#### 【令和7年11月5日現在】

番号	受付月日	質問項目	質問内容	市の回答
1	令和7年10月23日	実施要領2基本設計業務概要等 (3)について	「概ね200日間」とは平日のみの日数でしょうか、或は土日祝日を含む日数でしょうか。	土日祝日を含みます。
2	令和7年10月23日	様式9-1及び9-2について	実施要領14技術提案書等の提出(8)に 記載の条件を満たす書式を各自作成すると いう理解で宜しいでしょうか。	お見込みのとおりです。
3	令和7年10月23日	坂東市地域複合施設建設基本構想 P7第2 旧猿島庁舎の利活用の検 討3(3)アについて	「旧猿島庁舎エリア全体」は、どの範囲でしょうか。また、この「エリア内及び周辺の道路の整備」の提案も本プロポーザルにおいて求められているということでしょうか。	「旧猿島庁舎エリア全体」とは坂東市地域 複合施設建設基本構想 P 2 の旧猿島庁舎敷 地及び猿島保健センター、猿島福祉セン ター「ほほえみ」、猿島武道館、猿島体育 館、坂東郷土館ミューズ、建設車両倉庫で す。本プロポーザルでは、現況図(公図) において赤枠で囲っている地番の範囲につ いてご提案願います。
4	令和7年10月23日	坂東市地域複合施設建設基本設計 業務仕様書(案)2業務概要 (3)アについて	施設1を既存公民館に接続させる提案は可能でしょうか?	可能です。
5	令和7年10月23日	坂東市地域複合施設建設基本構想 P2の赤枠内について	バス車庫、公用車車庫、その他ATMなどの 小屋類も含めた既存建物で、公民館以外 に、今後残す予定のものがあれば、ご教示 ください。またその場合の当該建物の想定 されている利用目的についてご教示下さ い。	公民館以外の既存建物については、引き続き利用するか否か具体的な計画はありません。
6	令和7年10月23日	公民館の周辺敷地について	そのままの状況(舗装、通路など)で残す 必要のある範囲を、ご教示下さい。	別紙1の緑色線の枠内です。

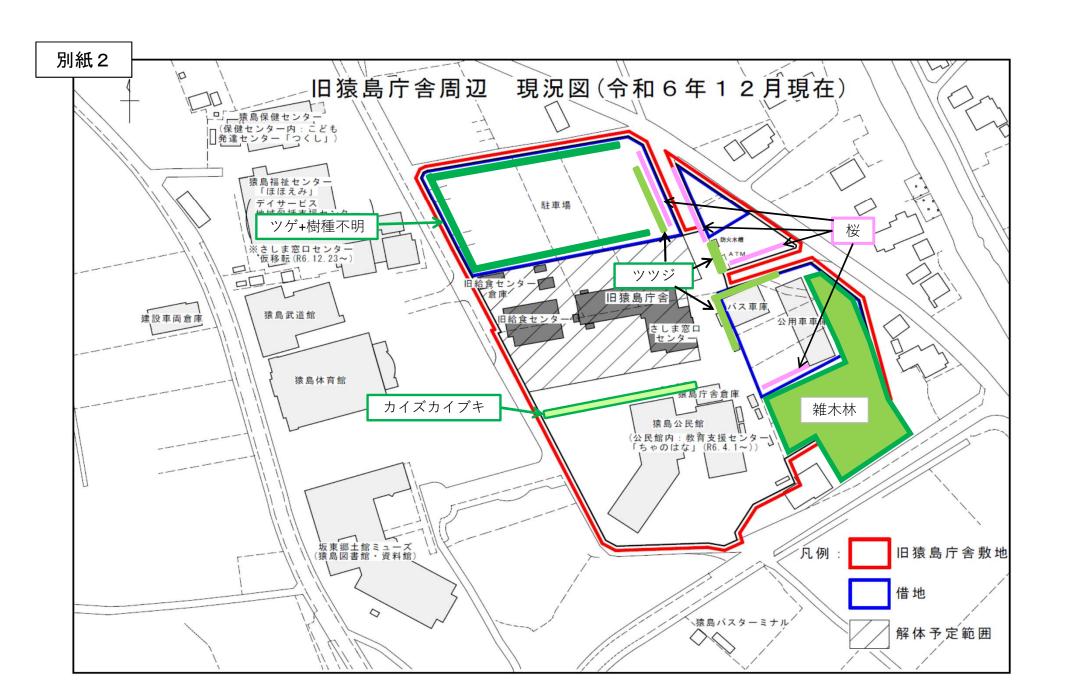
番号	受付月日	質問項目	質問内容	市の回答
7	令和7年10月23日	敷地について	敷地境界線及び地盤レベル明確化の為、測量図、及びそのCADデータは頂けますでしょうか	測量図及びCADデータはありません。
8	令和7年10月23日	敷地内の樹木について	敷地内に公園や緑地広場を計画するにあ たって、敷地内に存在する樹木、植栽帯な どの現状の位置についてご教示ください。 また樹木、植栽帯の保存活用、移植などの 想定や計画がありましたら、ご教示下さ い。	現状の位置については、別紙2のとおりです。樹木、植栽帯の保存活用、移植等の想定や計画はありません。
9	令和7年10月23日	坂東市地域複合施設建設基本設計 業務仕様書(案)2施設概要 (3)エについて	駐輪場について想定されている台数をご教 示下さい。	想定している台数はありません。
10	令和7年10月23日	坂東市地域複合施設建設基本構想 P13第3地域複合施設建設基本 構想2(2)ウについて	駐車場備考に記載されているバスの種類、 サイズ、想定されている利用者をご教示下 さい。	大型バス3台で、主に猿島体育館や猿島武 道館を利用する中高生等を想定していま す。
11	令和7年10月24日	坂東市地域複合施設建設基本構想 P6第2 旧猿島庁舎の利活用の検討 3 (1) について	敷地内にある貯水槽は取壊すものと考えて よろしいでしょうか。	坂東市地域複合施設建設基本構想P2の「防 火水槽」については、取り壊す予定はあり ません。
12	令和7年10月24日		施設の役割の1つに、子ども食堂や食事の 提供とあるが、委託業者等によるこの場所 での調理を前提としている(カフェ、レス トラン等)と考えてよろしいでしょうか。 また、厨房は必要でしょうか。	猿島公民館及び猿島福祉センター調理室での調理や、民間事業者によるキッチンカー等での料理の提供を想定しています。
